Mission régionale d'autorité environnementale

**Avis délibéré sur le projet d'exploitation  
d'une carrière et d'installations de traitement de matériaux  
à Metzeral (68)  
de la société Nouvelles Carrières d'Alsace  
et révision du Plan local d'urbanisme (PLU) de la commune de Metzeral**

n°MRAe 2020APGE5

Nom du pétitionnaire	Nouvelles Carrières d'Alsace
Commune(s)	Metzeral
Département(s)	Haut-Rhin (68)
Objet de la demande	Demande d'autorisation d'exploiter une carrière de granite.
Date de saisine de l'Autorité Environnementale	12/12/19

PROFIL TOPOGRAPHIQUE - ÉTAT À T0 + 15 ANS

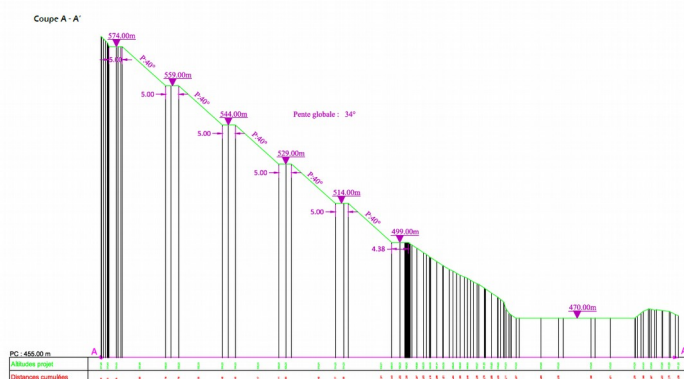
**L'Ae regrette que les tronçons de banquettes concernés ne soient pas mieux identifiés et cette dérogation mieux justifiée. Elle estime dès lors la demande trop peu motivée.**

Figure 1: Extrait du règlement graphique révisé  
(source : rapport de présentation  
complémentaire du PLU)

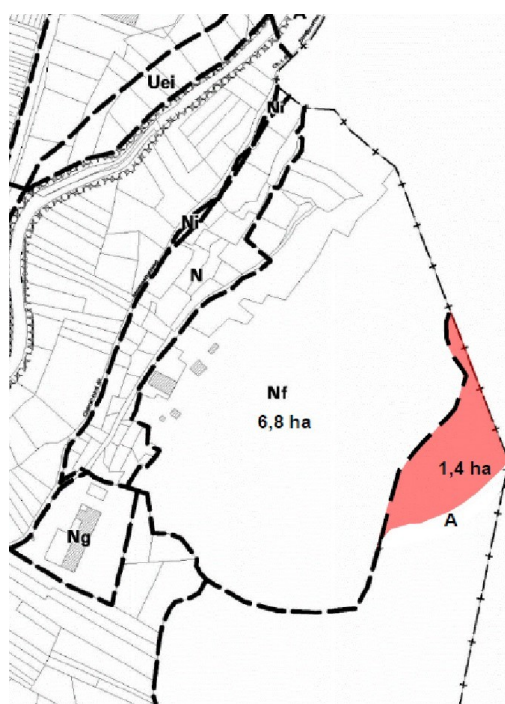
***L'aboutissement de la mise en sécurité de la carrière étant subordonné à la sécurité juridique de la révision du PLU, l'Ae recommande de démontrer que les motifs d'annulation du PLU ont bien été pris en compte dans ce nouveau dossier.***

Impact visuel en rapproché et évolution :

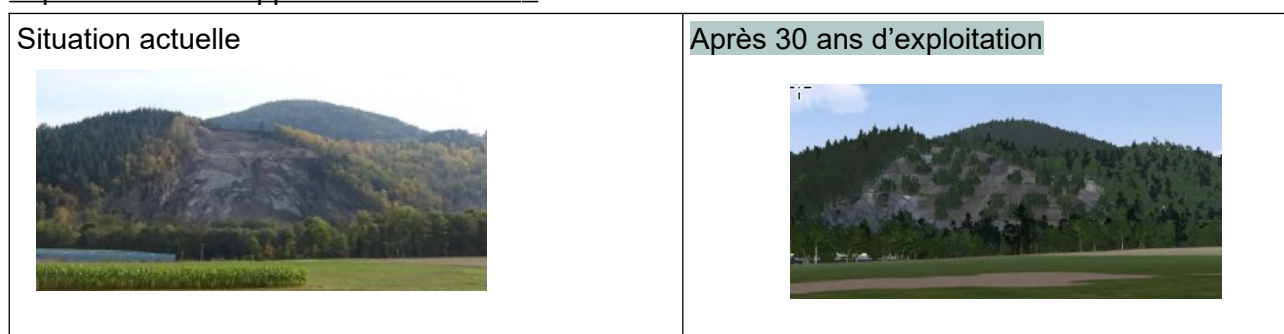
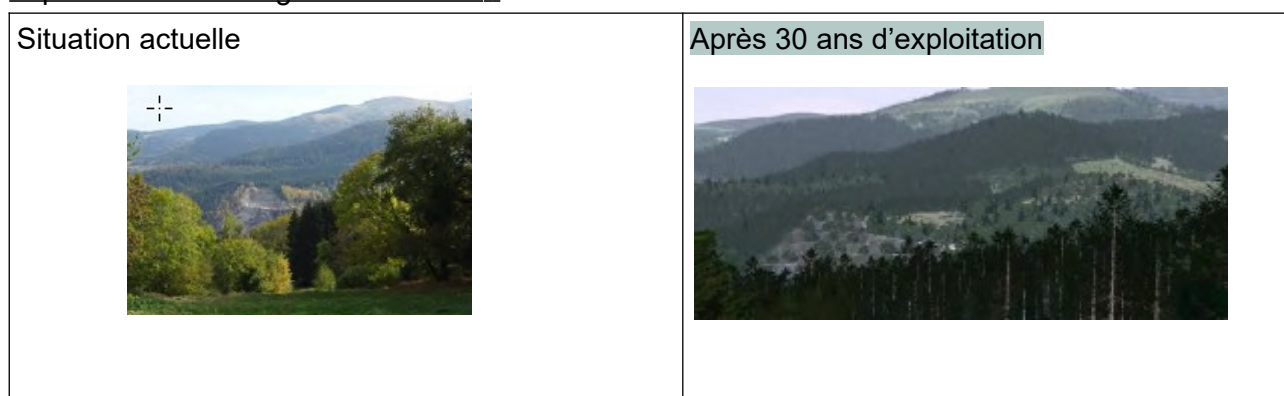
L'aspect actuel du site est dégradé et l'Ae considère que le projet apportera un gain paysager indéniable. La couverture paysagère devrait masquer à terme le front minéral.

***L'Ae recommande que les opérations de plantation soient réalisées sur chaque gradin dès la fin de son exploitation. Ces opérations devront être réalisées par un professionnel, voire sous l'égide des services de l'ONF et un suivi régulier doit être assuré.***

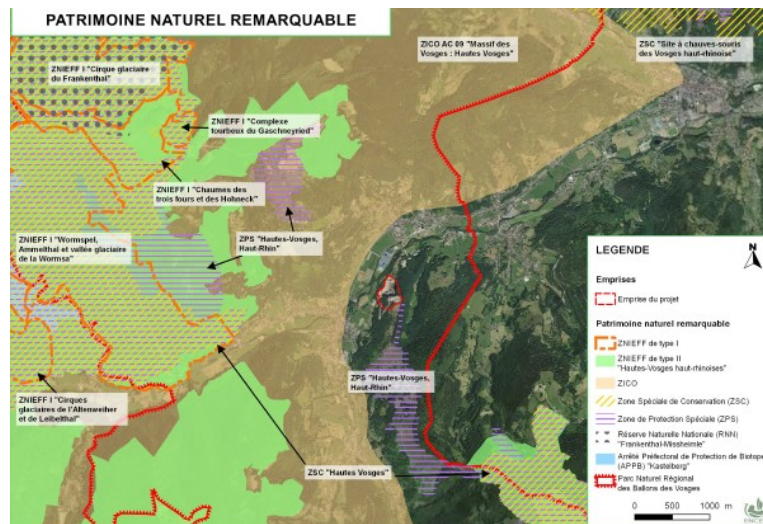
L’Autorité environnementale s’étonne que l’évaluation des incidences sur la ZPS ne se soit intéressé qu’à l’impact sur les oiseaux en cas de présence sur le site et ait négligé celui des tirs de mine. Certains oiseaux, comme le Grand Tétrás, sont très sensibles au dérangement. Le Grand Tétrás dont la présence a justifié le classement de la ZPS, est en grande difficulté sur le Massif Vosgien. Des mesures pourraient être prises pour éviter le dérangement de ces oiseaux, par exemple en concentrant les tirs de mine aux périodes les moins sensibles pour ces espèces.
